调整前后剖面对比图

2024.05.06- 批复 3# 厂房剖面图

调整后 3# 厂房剖面图

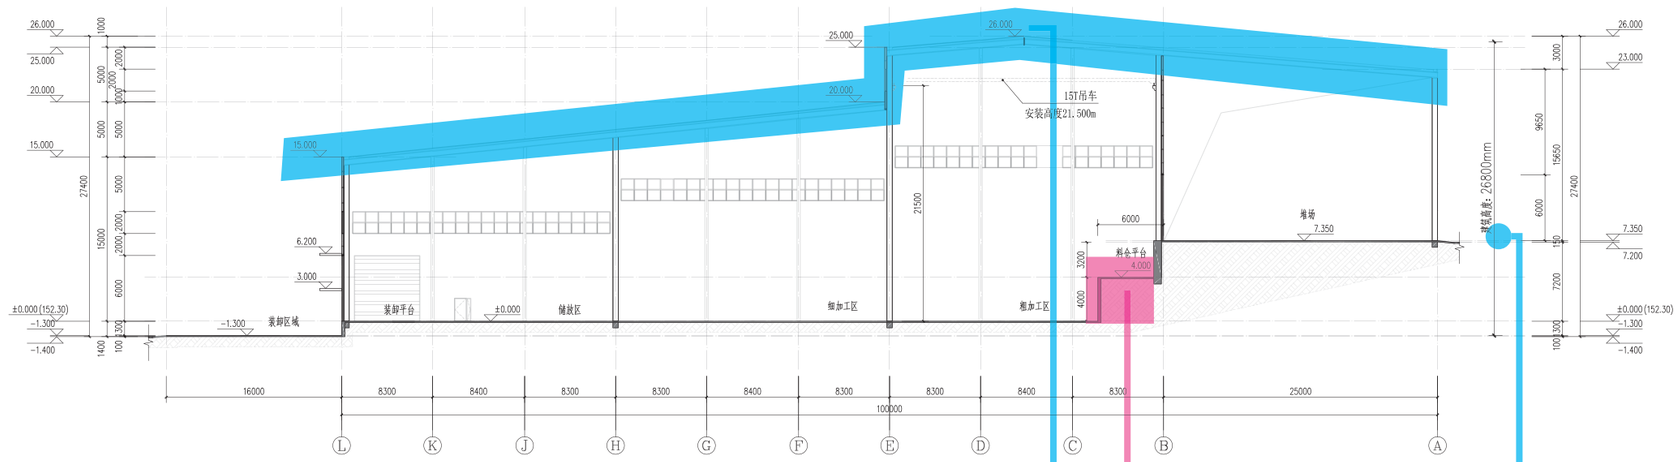
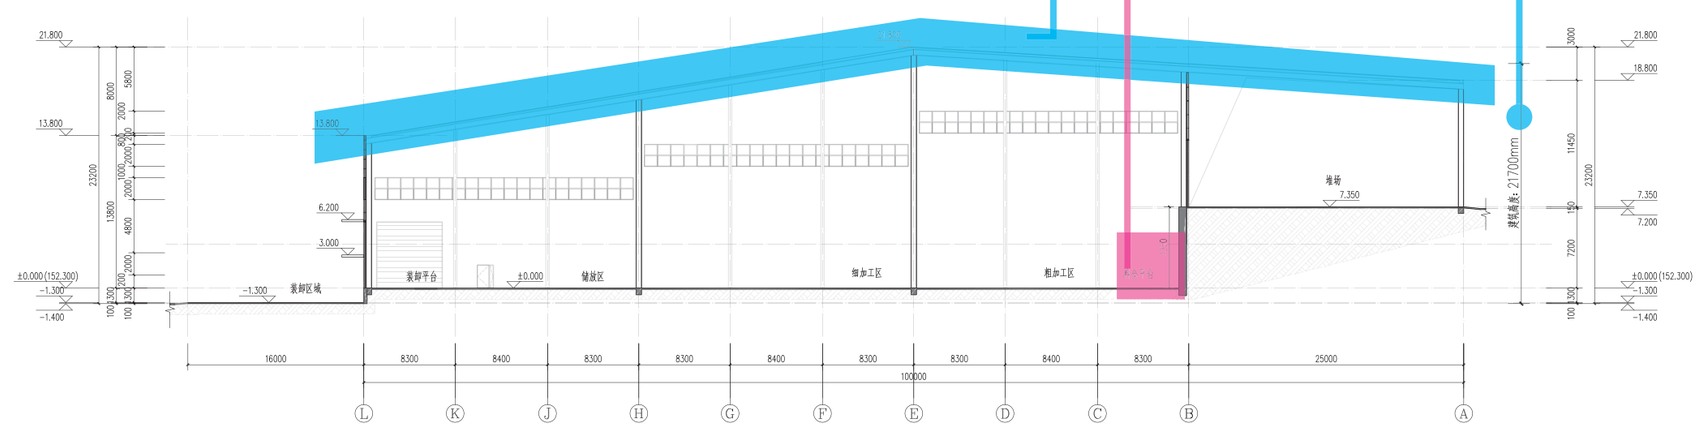
①.3#厂房屋面形式重新调整，屋面由原三面坡调整为双坡屋面；屋脊高度由原标高 26.00 调整至标高 21.80；

②. 建筑高度由原 26.90 米调整为 21.70 米；

③.3#厂房原料仓平台和粗加工区挡土墙取消；原料仓平台标高 4.00 调整至正负零标高；

1、3#厂房原料仓平台和粗加工区挡土墙取消；原料仓平台标高4.00调整至正负零标高；

2、3#厂房屋面形式重新调整，屋脊高度由原标高26.00调整至标高21.80；建筑高度由原26.90米调整为21.70米。
